Illegale Entsorgung von Ölpellets der BP Scholven

Verwertung Mühlenberg

hier: Stellungnahme zum Gutachten des Landesamtes für Natur, Umwelt,
Verbraucherschutz NRW (LANUV)
- Projekt-Nr. A-2097 -

Anlagen: Skizze Oberflächeabdichtung Stand Feb. 2015
Zeitliche Abfolge zur Ausarbeitung des Gefährdungsgutachtens
Tabelle: Untersuchungsergebnisse für pH-Wert, Leitfähigkeit und Titan
Schreiber [REDACTED] vom 27.02.2015

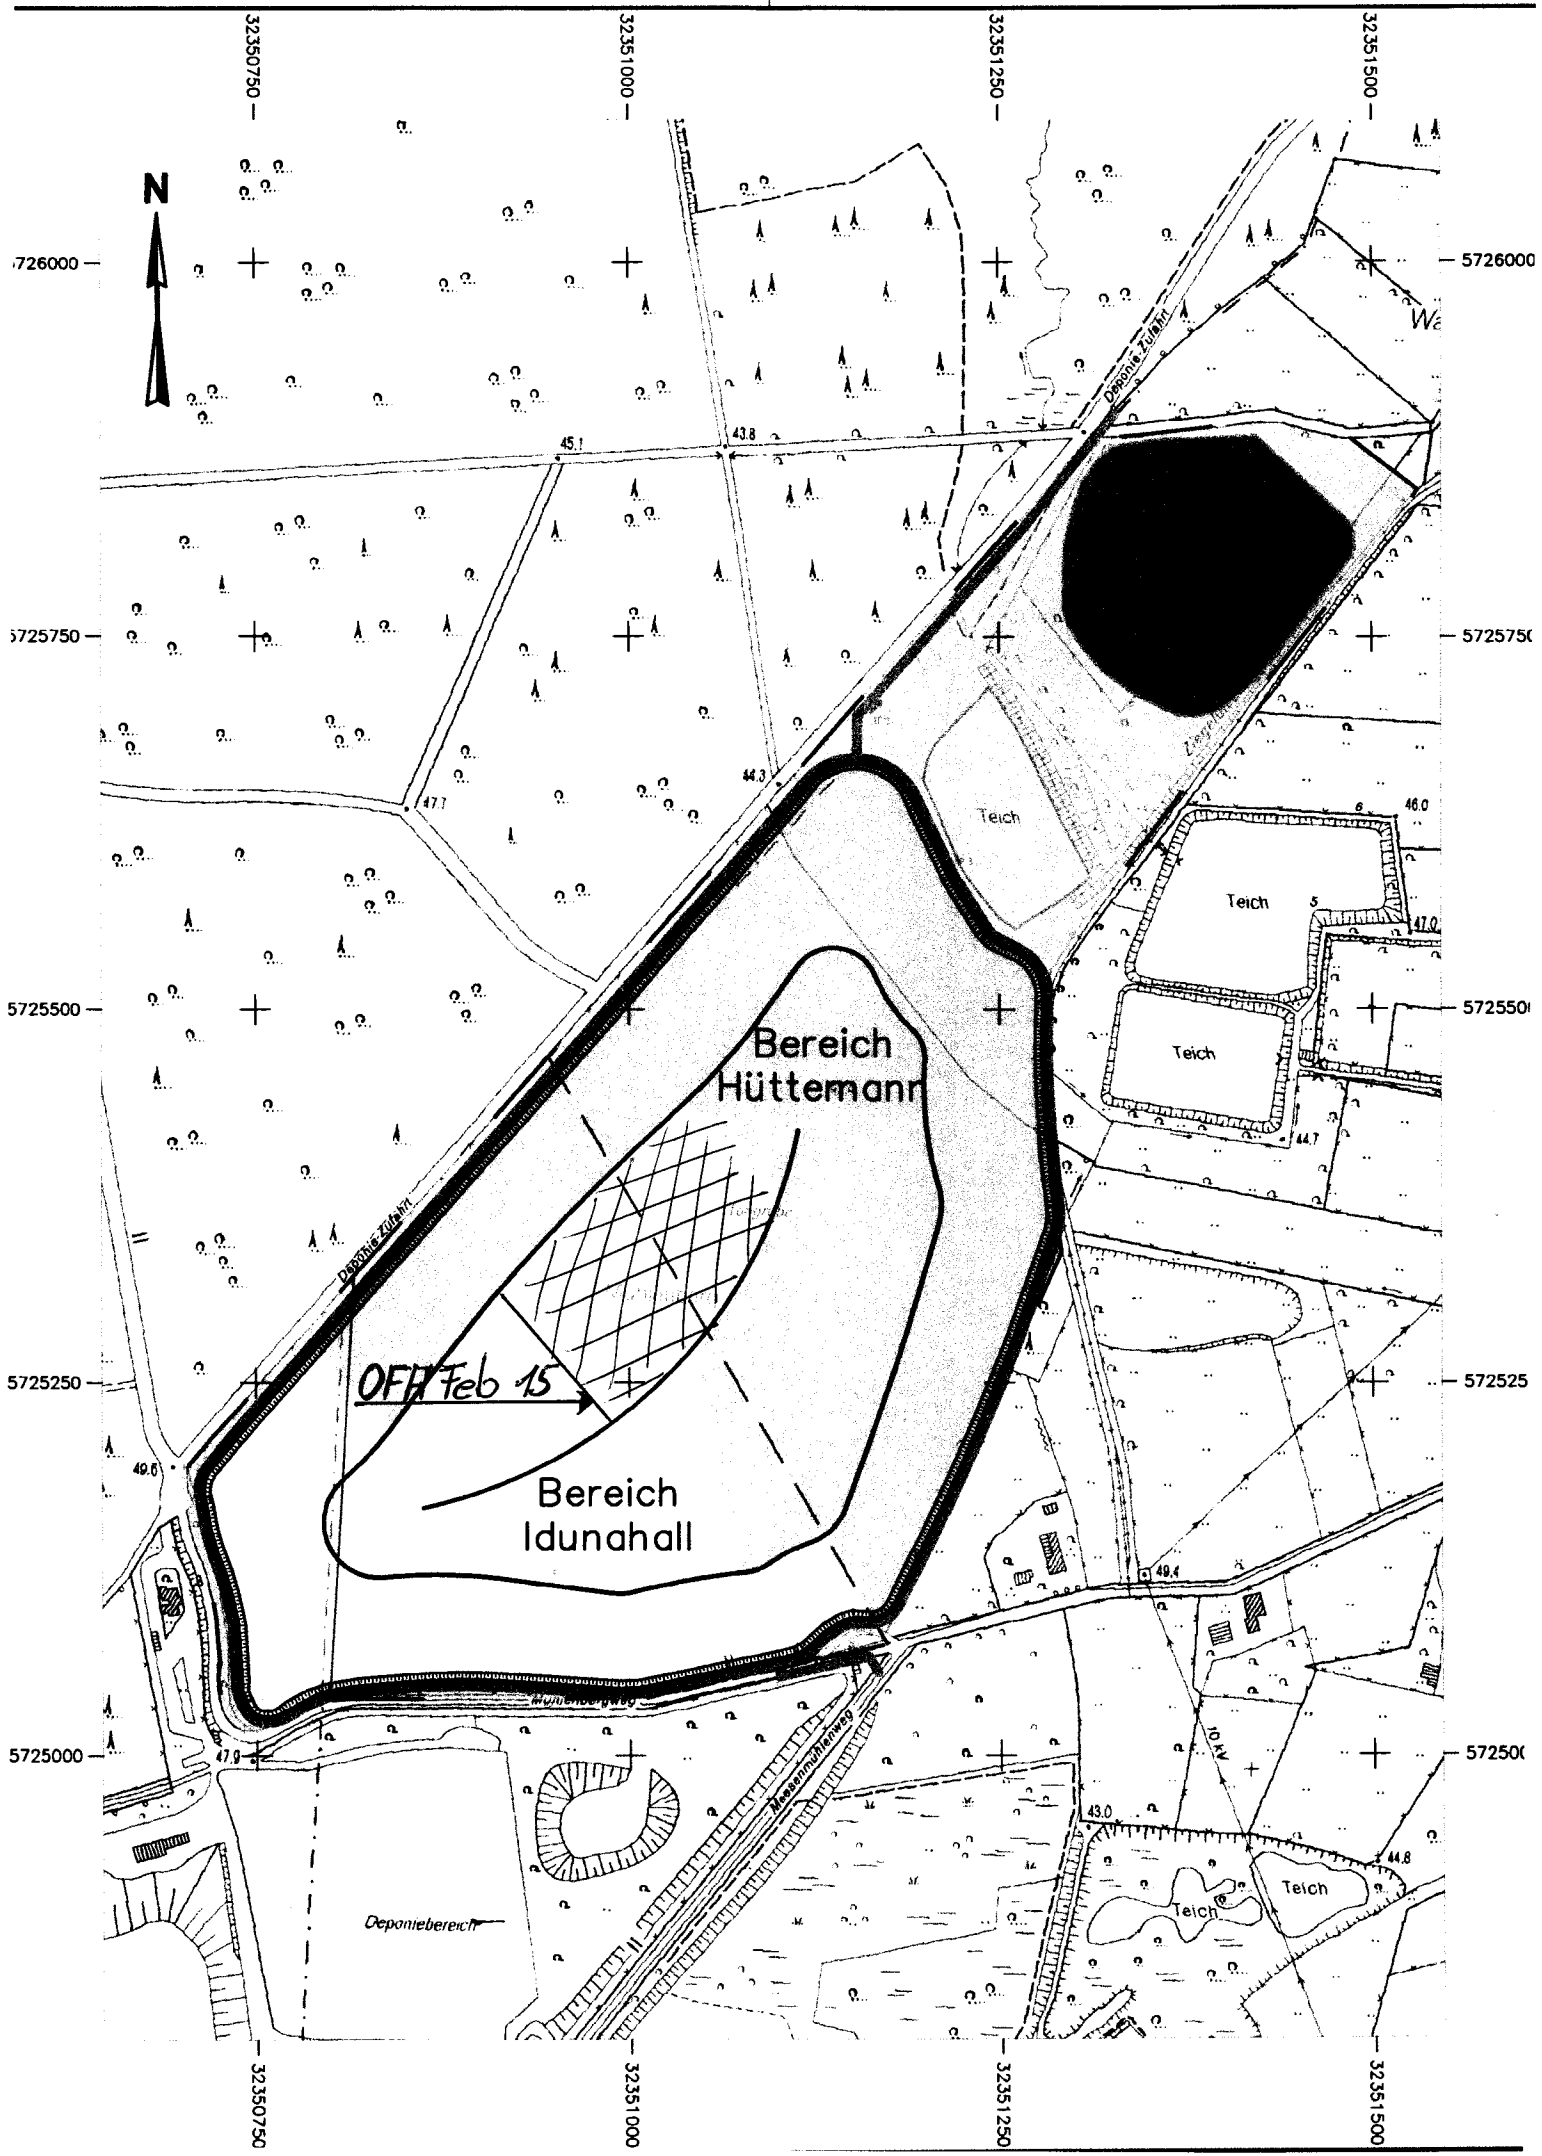
Der weitere flächenhafte Ausbau der Oberflächenabdichtung wurde umgehend eingestellt. Um die bis dahin ausgebaute Tonabdichtung vor der Witterung zu schützen wird der Aufbau oberhalb (Drainage und Rekultivierungsboden) noch vervollständigt. Die Begrenzung der Fläche wurde in der Örtlichkeit ausgeflockt und ist in der anliegenden Skizze dargestellt.
